Evidenčné číslo  
7792/10301/2025

## VYSVETLENIE INFORMÁCIÍ Č. 5

„Diaľnica D3 Žilina, Brodno – Kysucké Nové Mesto“

km 12,081  
**NRPCV9b**

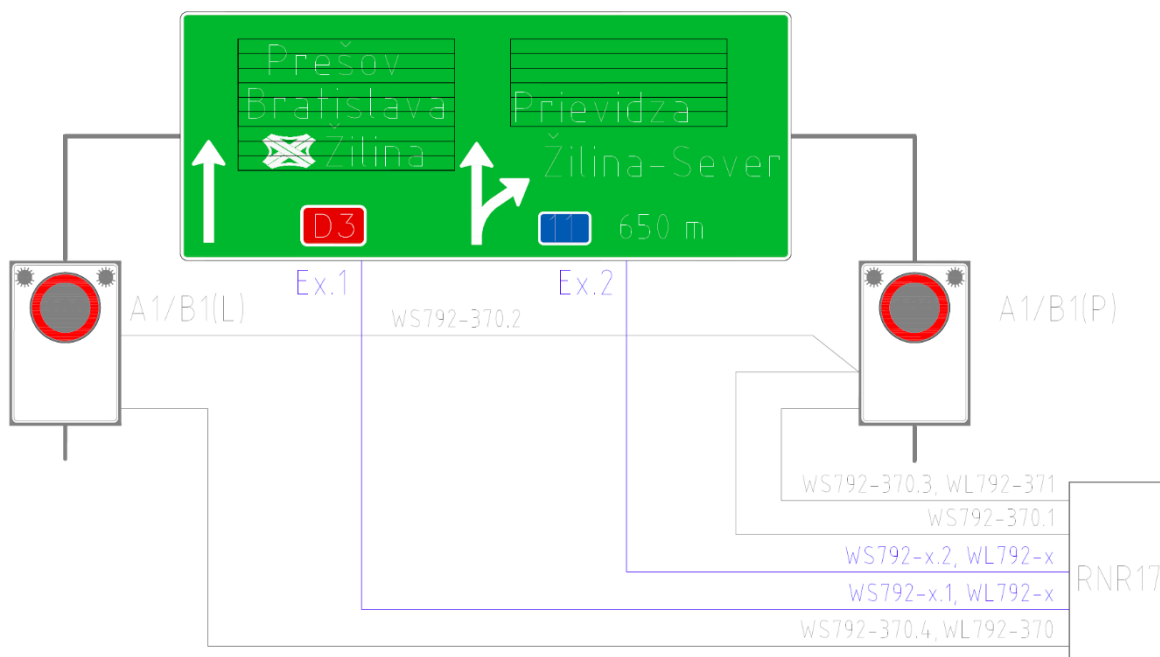
1. C.2 Trvalé dopravné značenie – Technická správa, strana 15, v prvom riadku tabuľky sa uvádza že návestný rez NRPV9b obsahuje lamelovú PDZ 2010 a LED PDZ 2011 a 2012 označené ako 2xA1/B2.
2. Vo výkrese 0102-TDZ SIT 1 v časti podkladov C.2 je uvedené a zakreslené že návestný rez NRPV9b obsahuje lamelovú PDZ 2010 a LED PDZ 2011 a 2012 označené ako 2xA1/B2.
3. Vo výkaze výmer 792 Informačný systém diaľnice, položka 27 Svetidlá a osvetľovacie zariadenia - dopravné značky svetelné sa značky pod označením PDZ 2011 a 2012 ( 2xA1/B2) neuvádzajú. Platí výkres a technická správa a následne bude upravený obstarávateľom výkaz výmer o 2 ks PDZ 2011 a 2012 naviac alebo bude platiť výkaz výmer s pôvodným množstvom?

Ide o existujúce značky viď zdroj googlemaps -> PDZ 2011 a 2012 ( 2xA1/B2) preto sa neuvádzajú a doplnená lamelová zelená -> rozširuje sa RNR17 o technológiu pre zelenú lamelovú značku osadenú na konštrukcii, ktorá je momentálne modrá trvalá ale bude lamelová premenná zelená. Výkaz výmer sa nebude upravovať.

Príloha D3ZK-79200-C-DSP-D17017-X.pdf list 14, kde sa uvažuje s do vyzbrojením RNR17 a doplnením lamelovej zelenej značky + kabeláž.

V rámci dodávky 792 je doplnenie ku existujúcim PDZ 2011 a 2012 ( 2xA1/B2) a preto len lamelová značka-zelená.

POZNÁMKA: JESTVUJÚCI STAV ISD – SIVÁ FARBA, DOPLNENÁ LAMELOVÁ PDZ
